Clarificarea nr. 1 la documentatia de atribuire

PROIECTARE SI EXECUTIE "VARIANTA DE OCOLIRE TIMISOARA VEST"
Numar de referinta: 16054368/2024/2945/S13

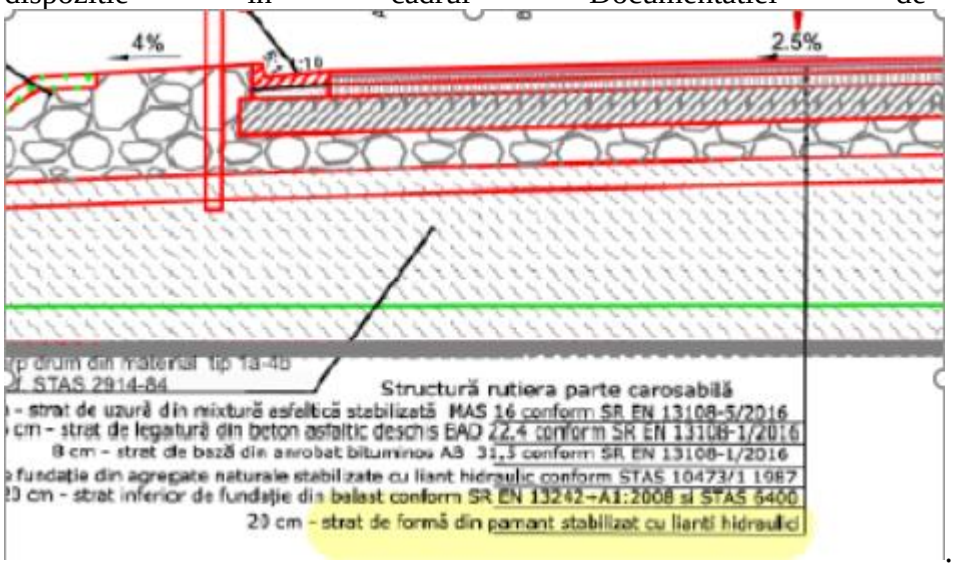
Intrebarea 1	***În cadrul Fisei de date cap.III.1.3.a) Capacitatea tehnica si/sau profesionala la Cerinta 3, autoritatea contractanta solicita :*** ***Cerinta 3:*** ***Ofertantul trebuie sa demonstreze ca a dus la bun sfarsit* in ultimii 5 ani** lucrari de constructie noua si/ sau largire si/ sau modernizare a cel putin un pod/pasaj/viaduct in lungime de minim 250 m, aferent autostrazilor si/ sau drumurilor nationale si/ sau drumurilor expres si/sau drumurilor judetene si/sau strazilor urbane*** ***Avand în vedere că lucrările de modernizare includ si lucrări de consolidare sau reparatii capitale vă rugăm să acceptaţi ca experienta similara şi lucrarile de consolidare şi/sau reparaţii capitale a cel putin un pod/pasaj/viaduct in lungime de minim 250 m, aferent autostrazilor si/ sau drumurilor nationale si/ sau drumurilor expres si/sau drumurilor judetene si/sau strazilor urbane*** ***Prin urmare vă rugăm să rectificaţi cerinta prin „a dus la bun sfarsit* in ultimii 5 ani** lucrari de constructie noua si/ sau largire si/ sau modernizare şi/sau consolidare şi /sau reparaţie capitala a cel putin un pod/pasaj/viaduct in lungime de minim 250 m, aferent autostrazilor si/ sau drumurilor nationale si/ sau drumurilor expres si/sau drumurilor judetene si/sau strazilor urbane"***

Raspunsul 1	Afirmatia operatorului economic referitoare la similaritatea lucrarilor propuse a fi acceptate ca experienta similara **este inexacta**. In acest sens precizam faptul ca desi anumite lucrari de modernizare pot include lucrari de consolidare / reparatii capitale, afirmatia reciproca nu este intotdeauna adevarata, lucrarile de consolidare si/sau reparatii capitale nefiind intotdeauna asimilate lucrarilor de modernizare, ci mai degraba, lucrarilor de reabilitare. Cerinta nr. 3 s-a stabilit tinand cont de necesitatea ca operatorul economic sa mai fi realizat in trecut **lucrari similare celor solicitate prin prezenta achizitie**, adica o experienta similara care sa asigure Autoritatea Contractanta ca Antreprenorul va putea duce la bun sfarsit contractul de proiectare si executie. Astfel, Suplimentar Cerintei nr. 2, Autoritatea Contractanta a considerat ca este necesar ca viitorul Antreprenor sa fi realizat lucrari pentru constructia noua si/ sau largirea si/ sau modernizarea a **cel putin un pod/ pasaj/ viaduct in lungime de minim 250 m**, aferent unei autostrazi si/ sau unui drum national si/ sau unui drum expres si/sau unui drum judetean si/sau strazilor urbane, avand in vedere faptul ca in cadrul acestei variante de ocolire vor fi realizate si o serie de Poduri si Pasaje si cu lungimi mai mari, dupa cum

Nr. crt	Pozitie km	Denumire structura	Deschideri	Lungime totala, m
1	km 0+550	Pasaj pe varianta de ocolire peste DN69 Giratie (Nod rutier 1)	40+2x24+40+2x24+40	222.05
2	km 3+500	Pasaj pe varianta de ocolire peste CFR218 si bretea nod rutier	19x40	**779.59**
3	km 0+440 bretea 1 Nod 2 (km 3+500 km VO)	Pasaj pe Bretea 1 Nod rutier 2	8x24	201.62
4	km 4+750	Pasaj pe varianta de ocolire peste DN 6 si CFR 133	11x40	**455.20**
5	km 0+700 bretea 1 Nod 3	Pod pe bretea 1 peste raul Beregsau (Nod 3)	1x18	26.50
6	km 7+825	Pod pe varianta de ocolire peste raul Beregsau	1x20	30.70
7	km 8+115	Pasaj bretea peste varianta de ocolire (Nod3)	1x40	54.20
8	km 10+139	Pasaj pe varianta de ocolire peste DN59+Pasaj peste CFR 100	3x40+2x30+14x40	**752.29**
9	km 12+275	Pasaj bretea peste varianta de ocolire (Nod4)	1x50	57.90
10	km 13+360	Pod pe varianta de ocolire peste raul Bega si peste rezervoarele de namol	7x40+2x60+1x40	**451.10**

Astfel, se poate constata ca Antreprenorul va trebui sa construiasca 2 pasaje de o complexitate tehnica ridicata de peste 700 m fiecare, 1 pasaj si 1 pod de peste 400m.

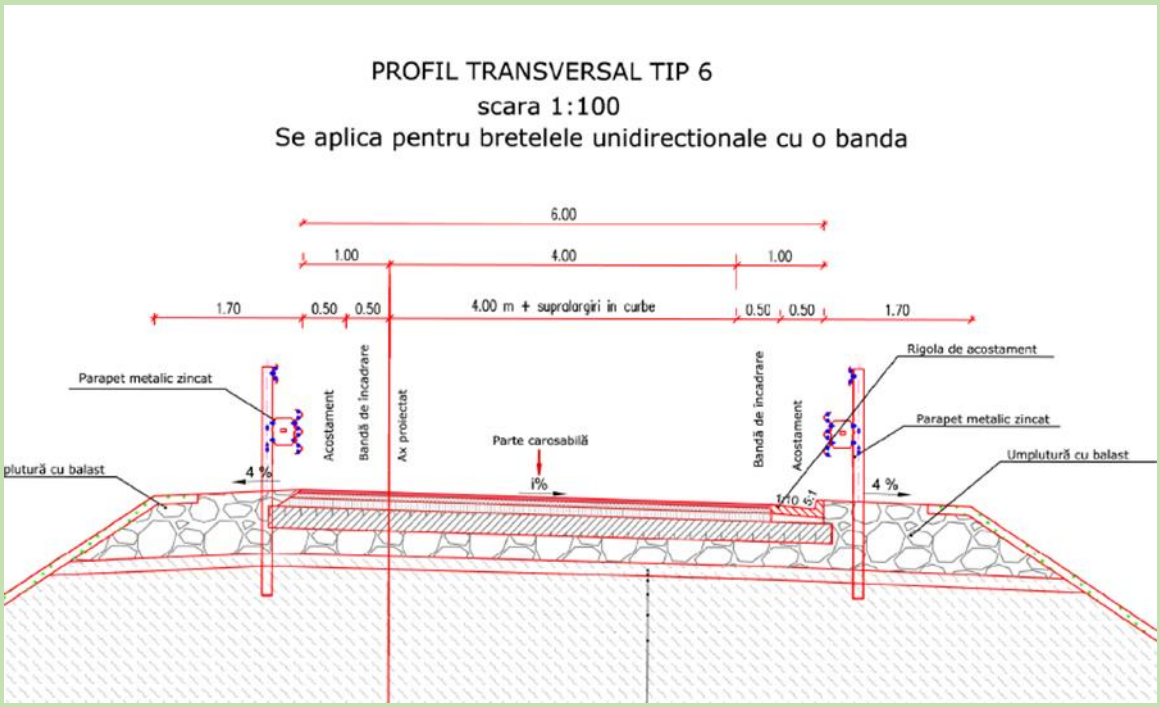
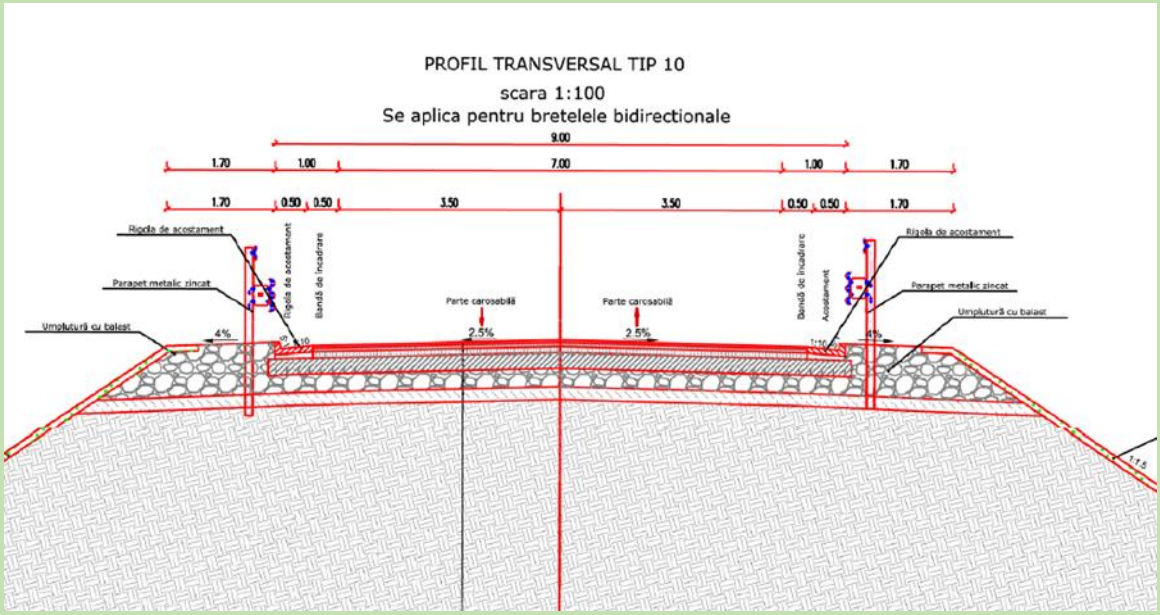
Intrebarea 59	***Facem referire la lungimea pilotilor forati pentru lucrarile de arta, unde au fost prevăzuți piloți forați cu lungimea fișei de 20.00m, cât și lungimea maximă a forajelor geotehnice de 25.00m. Vă rugăm să observati faptul ca lungimea forajelor nu***

indeplineste conditiile stabilite in cadrul SR EN 1997-1 și NP 074-2014: (13) Pentru piloți (a se vedea figura E.7), se cer îndeplinite trei condiții: – $z_a \geq 1{,}0 b_g$ – $z_a \geq 5{,}0$ m – $z_a \geq 3 D_F$
Raspunsul 59	Adacimea forajelor de 25,00 m prevazute pentru lucrarile de arta respecta cerinta AND 614/2014, subcap.4.3.9 in care este mentionat: ❖ Pentru ***poduri, pasaje sau viaducte:*** - minimum câte o investigaţie la culee şi o investigaţie la pile (dacă este cazul), în funcţie de deschiderea acestora, cu adâncimea minimă de 25,00 m, sau până la roca de bază, continuat cu 5,00 m în aceasta;
Intrebarea 60	***Având în vedere Cerința Imperativă nr. 1: "Lucrările de arta proiectate vor avea lungimea minima a suprastructurilor conform tabelului de mai sus", cât și Cerința Imperativă nr. 32: "Toate lucrările care se încadrează in categoria lucrărilor de arta vor fi proiectate cu atenția cuvenita pentru estetica acestora. Proiectanții Antreprenorului vor acorda atenția cuvenită principiilor arhitectonice de: formă, caracter, detalii, scară și proporții, conform celor mai bune practici". Vă rugăm să clarificați dacă la nivel de ofertă se poate reduce numărul aparatelor de reazem și a rosturilor de dilatație, cu respectarea lungimilor minime prevăzute la Cerința Imperativă nr. 1.***

Raspunsul 60	A se vedea Raspunsul nr. 31 din prezenta Clarificare.
Intrebarea 61	***Având în vedere Cerința Imperativă nr. 1: "Lucrările de arta proiectate vor avea lungimea minima a suprastructurilor conform tabelului de mai sus", cât și Cerința Imperativă nr. 32: "Toate lucrările care se încadrează in categoria lucrărilor de arta vor fi proiectate cu atenția cuvenita pentru estetica acestora. Proiectanții Antreprenorului vor acorda atenția cuvenită principiilor arhitectonice de: formă, caracter, detalii, scară și proporții, conform celor mai bune practici". Vă rugăm să clarificați dacă la nivel de ofertă se pot modifica numărul, înălțimea și geometria grinzilor prefabricate, cu respectarea lungimilor minime prevăzute la Cerința Imperativă nr. 1.***
Raspunsul 61	A se vedea Raspunsul nr. 54 din prezenta Clarificare.
Intrebarea 62	***Având în vedere că contractul este unul de tip PROIECTARE SI EXECUTIE, in care Antreprenorul are si calitatea de Proiectant, iar lucrările urmând a fi executate in baza Proiectului Tehnic de Execuție realizat de acesta, vă rugăm să clarificați dacă în cadrul proiectului se poate modifica tipul suprastructurilor (beton armat, grinzi prefabricate din BAP, metalice), cu respectarea Cerințelor Beneficiarului.***
